NOTE COMPLEMENTAIRE AU DLE DE PLOUNEVEZ-MOEDEC

La présente note a pour but de répondre aux observations faites par la DDTM dans son courrier du 12/02/2018 concernant le complément du dossier loi sur l'eau sur la construction d'une nouvelle STEP à Plounevez-Moëdec.

Localisation du point de rejet de Saint-Trugdual

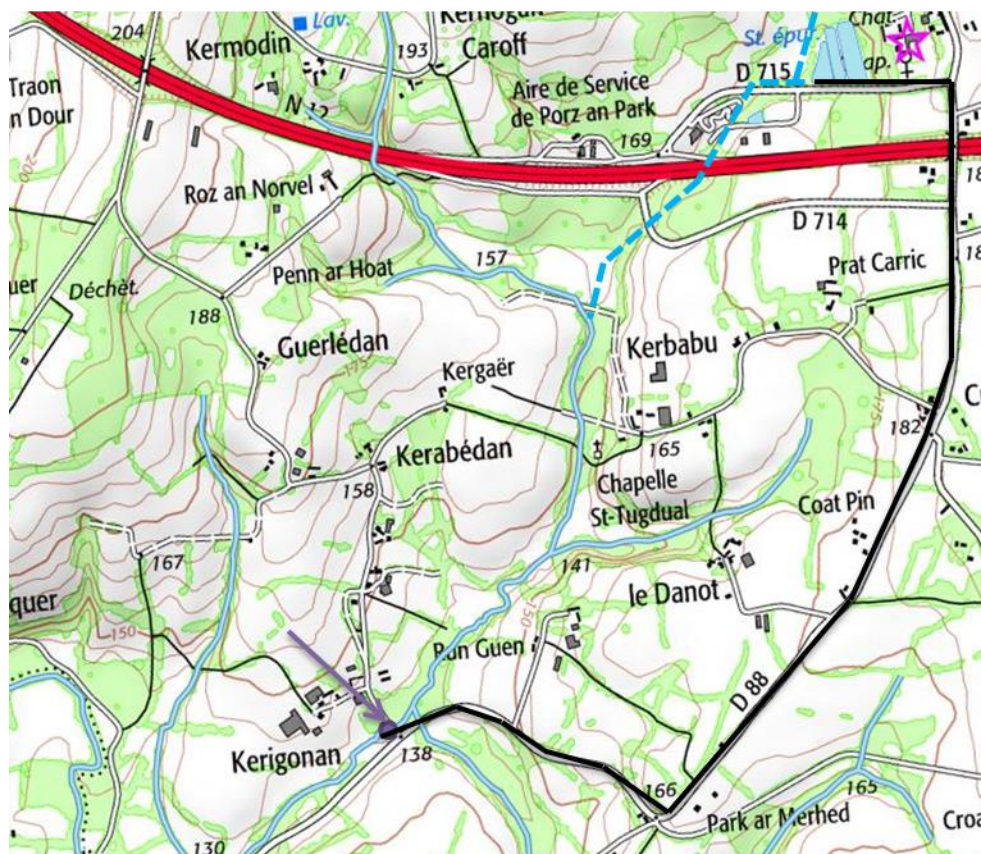
Le bassin versant du ruisseau Porz an Park au droit du lieu-dit de Saint-Trugdual est de 2,7 km².

Il s'agit de tracer 1,5 km de réseau et de mettre en place un poste de refoulement des eaux traitées, ce qui engendrera des coûts d'investissement et de fonctionnement supplémentaire. Par ailleurs cela nécessite de mettre en place des servitudes de passage et de réaliser un fonçage sous la 4 voies. Ce point de rejet ne permet pas de garantir le bon état du ruisseau même en poussant au maximum les normes de rejet. Le Guic ne sera pas déclassé par ce rejet.

Localisation du point de rejet dans le Guic

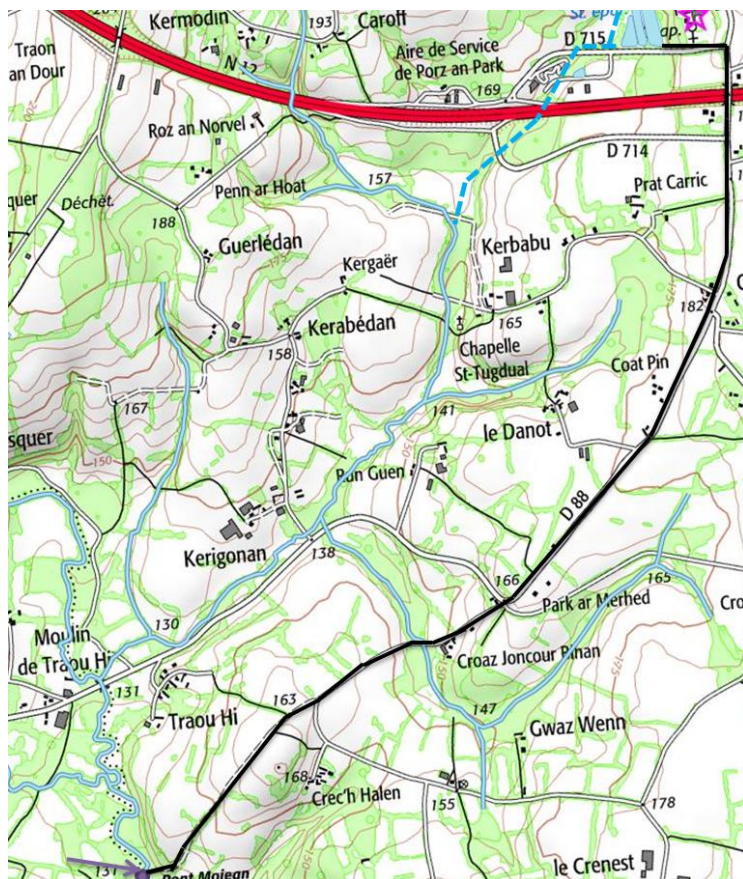
Le bassin versant du Guic après confluence avec le Saint-Emilion est de 82 km².

Il s'agit de tracer 3,4 km de réseau et de mettre en place un poste de refoulement des eaux traitées, ce qui engendrera des coûts d'investissement et de fonctionnement supplémentaire. Par ailleurs cela nécessite de mettre en place des servitudes de passage et de réaliser un fonçage sous la 4 voies. Ce point de rejet permettrait de garantir le bon état du ruisseau et ne déclasserait pas le Guic même en considérant l'impact cumulé avec les stations rejetant en amont.
